CONCEPTO TÉCNICO SOBRE NECESIDAD DE ESTUDIOS DETALLADOS DE AMENAZA Y RIESGO POR FENOMENOS DE REMOCIÓN EN MASA DENTRO DEL TRÁMITE DE LICENCIA URBANÍSTICA	Código:	GPR-FT-10
		Versión:	04
		Fecha de revisión:	21/06/2011

1.1 CONCEPTO TÉCNICO No. CT:	6542
1.2 ÁREA:	Técnica y de Gestión
1.3 COORDINACIÓN:	Investigación y Desarrollo
1.4 REFERENCIA CRUZADA RADICADO FOPAE:	2012ER12602
1.5 RESPUESTA OFICIAL No.	RO-58042

2.1 SOLICITANTE:	CURADURÍA URBANA No. 4
2.2 PROYECTO:	Vivienda Multifamiliar V.I.S.
2.3 LOCALIDAD:	4. San Cristóbal
2.4 UPZ:	32. San Blas
2.5 BARRIO O SECTOR CATASTRAL:	Las Mercedes
2.6 DIRECCIÓN:	Carrera 7 Bis Este No. 17 - 45 Sur - Carrera 10 F Este No. 20-45 Sur (ACTUAL) (*)
2.7 CHIP:	AAA0000PPEA
2.8 MANZANA CATASTRAL:	13
2.9 PREDIO CATASTRAL:	30
2.10 ÁREA (Ha):	0.0192(**)
2.11 FECHA DE VISITA:	Julio 24 de 2012

Figura 1. Localización general del proyecto ubicado de la Carrera 7 Bis Este No. 17 - 45 Sur, Carrera 10 F Este No. 20-45 Sur (actual) en el Plano Normativo de Amenaza por Remoción en Masa del POT (Decreto 190 de 2004), el cual se encuentra en Amenaza Media.

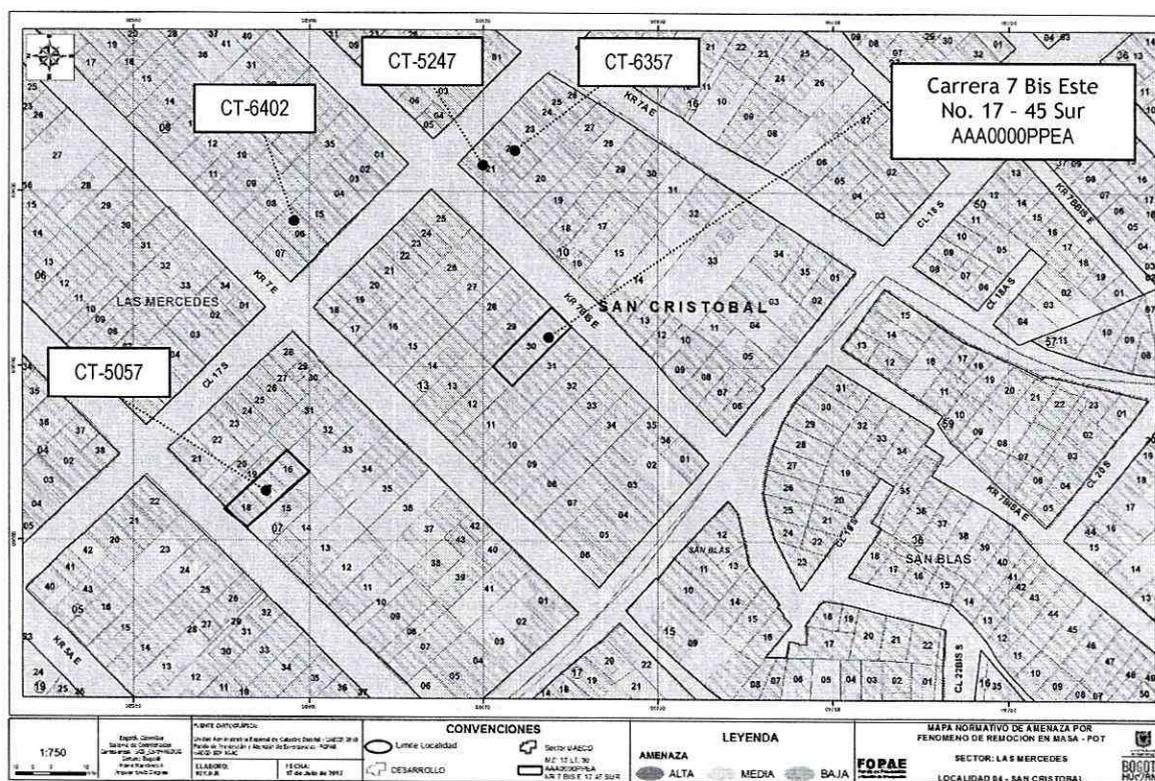
Conforme con el plano normativo de "Amenaza por Remoción en Masa" del Plan de Ordenamiento Territorial de Bogotá-POT, el sector del proyecto ubicado en la Carrera 7 Bis Este No. 17 - 45 Sur, Carrera 10 F Este No. 20-45 Sur (actual), de la Localidad de San Cristóbal, se encuentra en una zona de Amenaza Media por procesos de remoción en masa (Figura 1).

Fotografía No. 1. Predio en donde se desarrollará el proyecto ubicado en la Carrera 7 Bis Este No. 17 - 45 Sur, Carrera 10 F Este No. 20-45 Sur (actual), localidad de San Cristóbal.

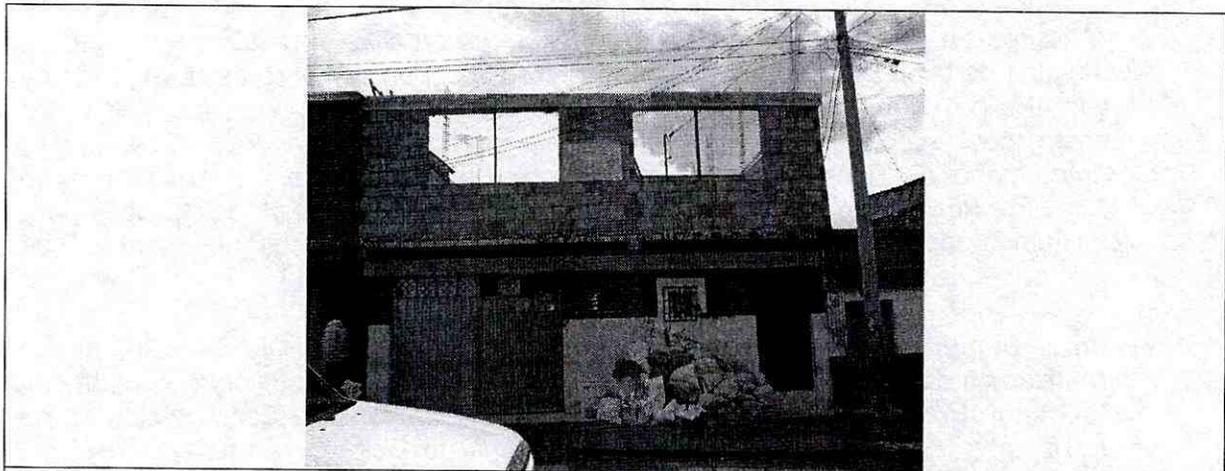
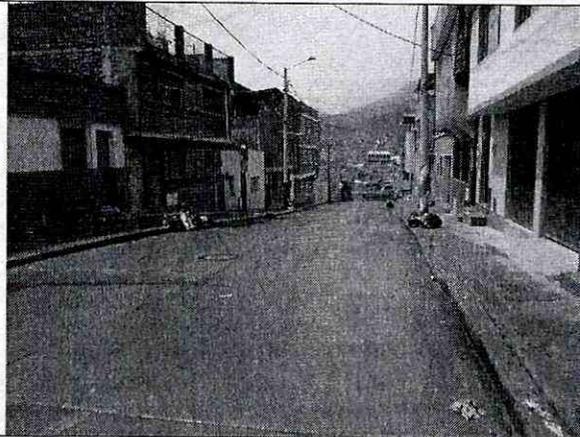
En el momento de la visita técnica al predio objeto del presente concepto técnico, se encontró una edificación de dos niveles, cuyo segundo piso se encontraba en proceso de construcción con un sistema estructural en mampostería simple (Fotografía No. 1).

Con base en la verificación técnica se pudo establecer que el predio en mención no presenta evidencias de afectación por procesos de remoción en masa, ni de carácter local en su interior, ni de carácter general en la ladera o zonas aledañas al predio evaluado. Igualmente, se pudo establecer que en las edificaciones aledañas no se evidenciaron daños o patologías que permitieran identificar o definir la presencia de procesos de inestabilidad geotécnica en el área del proyecto. No obstante, lo anterior, se advierte que cualquier intervención que se realice debe tener en cuenta la presencia de infraestructura aledaña por lo que el responsable del proyecto debe garantizar en todo momento la estabilidad general del lote y su entorno.
